泊発電所3号炉

施設の耐震評価に用いる地盤の液状化の評価方針

令和6年2月29日
北海道電力株式会社

- 第1164回審査会合(令和5年7月4日)において、地盤の液状化の評価方針として、液状化強度特性の設定方針、試料採取位置の代表性、施設の耐震評価の解析手法等について説明した(評価方針の詳細は本資料p33を参照)。
- 本資料では、基準地震動に対する液状化強度試験の妥当性確認について説明する。
- また、審査会合における指摘事項(230704-01, 230704-02)に対する回答について説明する。

埋戻土の液状化強度特性設定のエリア区分

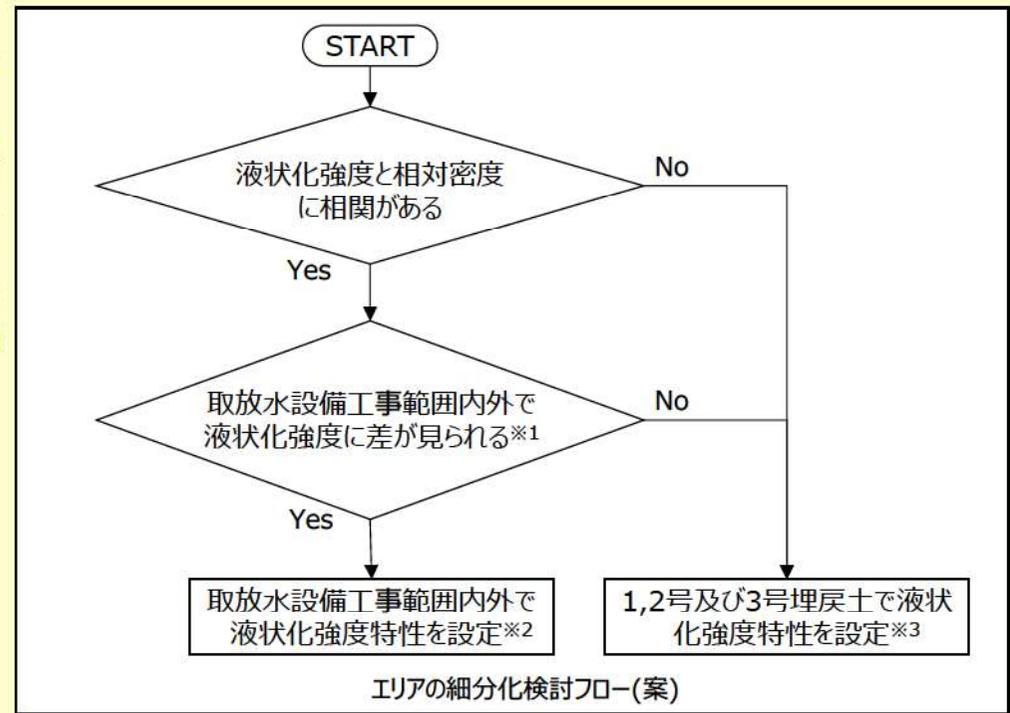
【指摘事項 230704-02】

設工認段階における液状化強度特性について、「耐震評価を行う施設周辺の埋戻土のエリア分けが可能である場合は、そのエリアごとの液状化強度試験結果の下限値に設定することを検討する」と説明していることに関し、エリア分けに用いる指標を示した上で、どのような考え方にに基づきエリア分けを行う方針であるか説明すること。

- 発電所敷地の液状化強度特性については、敷地造成時期と埋戻材料が1,2号建設時と3号建設時で異なることから1,2号埋戻土と3号埋戻土に分ける。
- 設工認段階における液状化強度特性を設定するエリアは、1,2号埋戻土及び3号埋戻土それぞれの中で、取放水設備工事によって埋戻仕様が規定されたエリアとそれ以外のエリアに細分化することが可能か検討する(取放水設備工事範囲は本資料p9を参照)。
- 相対密度を指標に用いて液状化強度との相関があることを確認した上で、取放水設備工事によって埋戻仕様が規定されたエリアとそれ以外のエリアの液状化強度に差が確認できる場合、エリアを細分化して液状化強度特性を設定する。

1,2号埋戻土	
		エリアを細分化する	エリアを細分化しない
3号埋戻土	細分化する エリアを	1,2号埋戻土及び3号埋戻土それぞれで取放水設備工事範囲の内外に区分(敷地全体を4エリアに区分)。	3号埋戻土のみ取放水設備工事範囲の内外に区分(敷地全体を3エリアに区分)。
	細分化しない エリアを	1,2号埋戻土のみ取放水設備工事範囲の内外に区分(敷地全体を3エリアに区分)。	1,2号埋戻土及び3号埋戻土の区分のみ(敷地全体を2エリアに区分)。

※1 液状化強度に明確な差が確認できない場合はエリアの細分化は行わない(フローの「No」に進む)。
 ※2 液状化強度特性は、エリア毎の液状化強度試験結果の下限値に設定する。
 ※3 追加の液状化強度試験結果が設置許可段階の下限値を下回らなければ、設置許可段階の液状化強度特性を用いる。

調査位置平面図

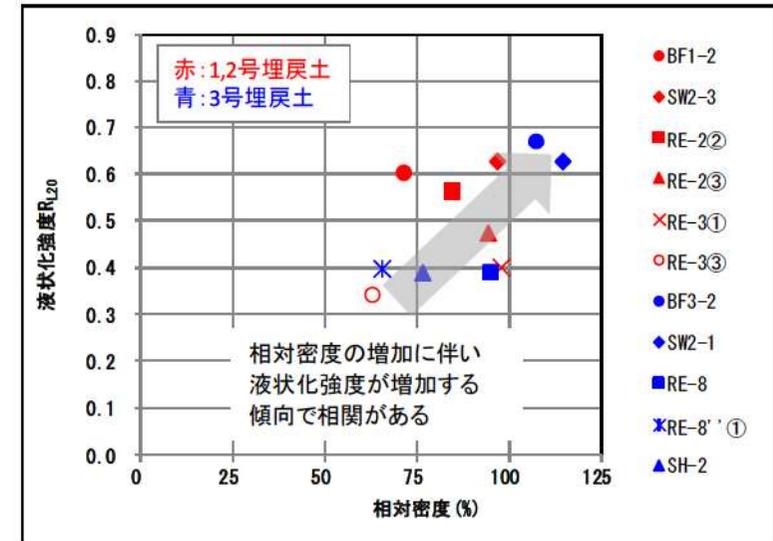
○ 設工認段階における液状化強度特性は、1,2号埋戻土及び3号埋戻土それぞれの中で、下図に示す取放水設備工事によって埋戻仕様が規定されたエリアとそれ以外のエリアに細分化することが可能かを検討する。

- エリアを細分化することが可能か検討するため、液状化強度と相対密度に相関があることを確認する※1。
- 既往の液状化強度試験位置における液状化強度 R_{L20} と相対密度の相関分析の結果、液状化強度と相対密度には相関がある見通しを得た※2。

※1 本検討は、p8に示す「エリアの細分化検討フロー(案)」の1つ目の判定項目である液状化強度と相対密度の相関確認結果を示すものである(2つ目の判定項目である取放水設備工事範囲内外における液状化強度の差の確認結果については設工認段階で説明する)。

追加調査位置

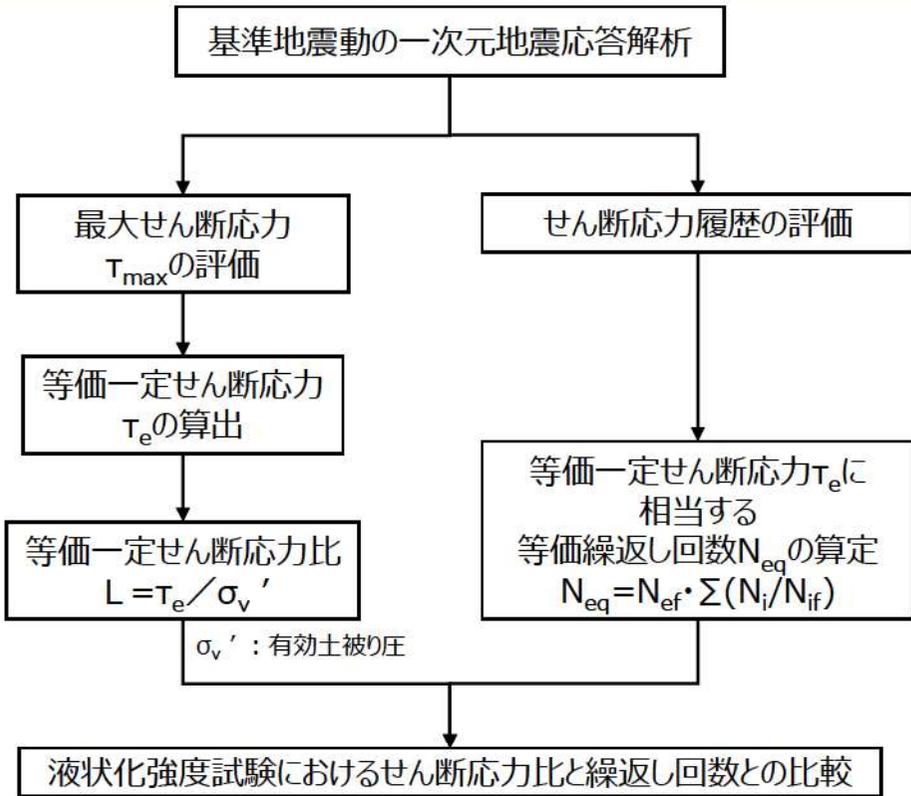
【指摘事項 230704-01】

取水口に対する追加の液状化強度試験位置について、近傍に液状化強度の低い「RE-7」が位置することを踏まえ、「追加調査候補位置①」に加えて追加の調査が必要か検討し、当該追加調査の要否を説明すること。また、追加調査が不要と判断する場合は、その根拠を説明すること。

- 液状化強度の低いRE-7の液状化強度試験供試体は砂質土であることを確認した。
- RE-7と取水口の間にも砂質土が分布している可能性があるため、取水口に対する液状化強度試験位置として、追加調査候補位置①に加えてRE-7と取水口の間で追加調査位置⑩を設定した。
- また、BF3-2は路盤材として使用した礫混じりシルトを採取した可能性があることを踏まえ、その代替として追加調査位置⑫を設定した。

*BF3-2の液状化強度試験の試料については、3号炉建設時に路盤材として使用した礫混じりシルトを採取した可能性があることを踏まえ参考値とし、BF3-2の代替として追加調査候補位置⑫を追加する。
